AM03 / 2017

Modification des kits de garnitures de frein à disque pour les étriers de frein KNORR

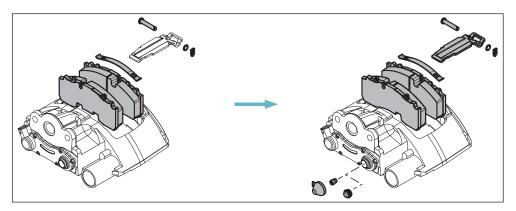
BPW procède à la modification successive des kits de garnitures de frein à disque pour les étriers de frein KNORR de deux encoches à une seule. Cette version a été brevetée pour l'Allemagne.

Parallèlement à l'introduction des kits de garniture de frein à disque modifiés, nous ajouterons les douilles de réglage, les capuchons plastiques ainsi que les étriers de support de garniture au kit.

Suite à la modification les références BPW connues changent comme suit :

> 09.801.08.15.0 09.801.08.15.1

> 09.801.08.16.0 09.801.08.16.1

> 09.801.08.17.0 09.801.08.17.1

Les avantages de l'encoche unique :

- > Kilométrage élevé et volume d'usure maximum
- > Erreur de montage impossible et de ce fait prévention des dommages aux composants
- > Couple de frottement optimal avec plaquettes et disques de frein d'origine.
- > Retro-compatible
